# **PROTOKOLL ZUR PREISGERICHTSSITZUNG**

Nicht offener, einphasiger, hochbaulicher Realisierungswettbewerb mit  
freiraumplanerischem Anteil mit Teilnahmewettbewerb und nachgeschaltetem  
Verhandlungsverfahren gem. VgV

## **NEUBAU ZENTRAKLINIKUM GEORG SHEIL ZUSAMMENSCHLUSS DER KLINIKEN AURICH, EMDEN, NORDEN** im Landkreis Aurich

**Tarnzahl: 1143**  
Kennzahl: 524751

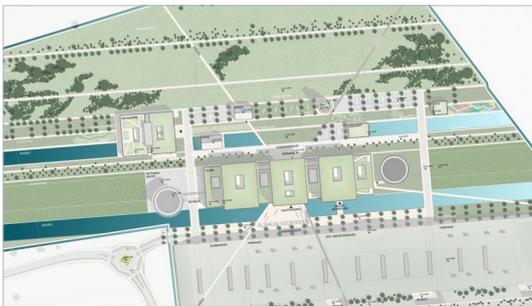
Die Verfasser schlagen einen klar strukturierten, in Ostwestrichtung verlaufenden rechteckigen Baukörper für das Zentralklinikum vor. Zwischen diesem Baukörper und der angrenzenden Bundesstraße befindet sich das Parkhaus und Logistikzentrum. Dieses Gebäude ist mit einer Grünfläche überdeckt.

Den Mittelpunkt der Anlage bildet ein zentraler Marktplatz, von dem der zwei-bis fünfgeschossige Baukörper der Somatik und die dreigeschossige Psychiatrie erschlossen werden.

Der vorgeschlagene Freiraum überzeugt einerseits durch die Schaffung kleinteiliger Gartenräume in unmittelbarer Anbindung an die Zu- und Ausgänge der Gebäude und andererseits in einer selbstverständlichen Vernetzung des Klinikgeländes mit der umgebenden Landschaft. Dabei verstehen es die Verfasser, die Essenz der ostfriesischen Kulturlandschaft in ein differenziertes, bescheiden gestaltetes Gartensensemble zu überführen. Die Freiräume versprechen eine hohe Qualität und lassen eine Vielzahl unterschiedlicher Nutzungen wie Patienten- und Therapiegärten zu.

Wenig überzeugen können dagegen, speziell im östlichen Gebäudetrakt, die eingeschnittenen sehr kleinen und kaum nutzbaren Innenhöfe. Eine dauerhaft attraktive Begrünung scheint hier kaum gegeben.

Die Erschließung der Klinikgebäude verläuft vom Kreisverkehr ausgehend parallel zum Gebäude. Über diese Straße werden sämtliche Verkehre, wie die Haupteinschließung, die Notfallversorgung und die Ver- und Entsorgung des Klinikums geführt. Die Zusammenlegung sämtlicher Erschließungsverkehre wird kritisch gesehen.

Das Zentralklinikum gliedert sich horizontal in einen zweigeschossigen Diagnostikbereich und drei aufgesetzten Allgemeinpflegegeschossen. Die einzelnen Diagnostikbereiche werden über eine durchgängige Erschließungsmagistrale übersichtlich erschlossen. Vertikale Erschließungselemente sind den Funktionen entsprechend in ausreichender Anzahl an der Magistrale gut zugeordnet. Die Verortung der Funktionsstellen im Erdgeschoss mit Notfallversorgung, Bildgebung, Funktionsdiagnostik und Arztdienst besitzen sowohl eine hohe Funktionalität wie auch innenräumliche Qualität. Der überwiegende Teil der Arzträume haben Tageslichtbezug.

Im Obergeschoss werden die internen Funktionsstellen wie Operation, Austauschzone, invasive Behandlungsbereiche und sämtliche Intensivbereiche sehr funktional abgebildet. Die meisten Operationsäle sind natürlich belichtet. Die Verortung der Lüftungstechnik der Operationsäle ist nicht nachgewiesen und müsste bei der Planungsfortschreibung behoben werden. Die Intensivstationen und die IMC haben einen direkten Bezug zur OP-Abteilung und der Notfallversorgung, weisen jedoch zum Teil innenliegende Patientenzimmer aus, welche eine direkte Einsicht erlauben. Die Verortung der OP-Abteilung auf der Südseite des Gebäudes wird kritisch gesehen. Der Entbindungsbereich und das Perinatalzentrum sind zusätzlich über die zweigeschossige Eingangshalle sehr gut angebunden.

Die Logistikbereiche werden in dem Gebäude des Parkhauses untergebracht. Eine zentrale Bettenaufbereitung wird nicht gewünscht. Die Anbindung der Versorgungsbereiche an das Klinikum ist nicht nachgewiesen.

Die Fassaden nehmen die funktionale Schichtung des Baukörpers auf. Der zweigeschossige Sockel soll in einer Klinkerlochfassade und die aufgesetzten Pflegegeschosse mit einer transparenten Lamellenfassade errichtet werden. Die Lamellenfassaden stellen keine befriedigende Antwort auf die Örtlichkeit dar.

- In der Anfahrt/Erschließung des Hauptgebäudes ist eine Kreuzung von Besucherströmen und Rettungsfahrzeugen zu vermeiden

- Die Technikflächen, insbesondere für hochinstallierte Bereiche, sind vollständig nachzuweisen und in das Gebäude zu integrieren.  
Die Lüftungstechnikflächen müssen in einer direkten räumlichen Beziehung zum OP und dem Herzkatheterlabor (HKL) stehen.
- Die Dimensionierung der Höfe – insbesondere in der der High Care Ebene – ist kritisch auf psychosoziale Aspekte für Patienten und Nutzer zu prüfen. (Privatsphäre/Einsehbarkeit der Patientenzimmer, etc.)
- Die Verortung des OP-Bereichs an der Südseite ist unter gestalterischen und technischen Aspekten zu prüfen.
- Die Fassadengestaltung des Parkdecks ist in Korrespondenz zum gegenüberliegenden Haupteingang des Klinikums auszubilden.
- Es sind Möglichkeiten für den sommerlichen Wärmeschutz aufzuzeigen.
- Die Dächer sind zu begrünen, ggf. i.V.m. der Installation einer Photovoltaikanlage.

- Die Erschließung ist in ihrer Komplexität funktional nachzuweisen und zu optimieren, insbesondere im Hinblick auf die internen Verlegewege in der High Care Ebenen sowie Pflegeprozesse im Bezug zur Nutzungs- und Belegungsflexibilität der Bettenstationen (Marktplatzsituation)
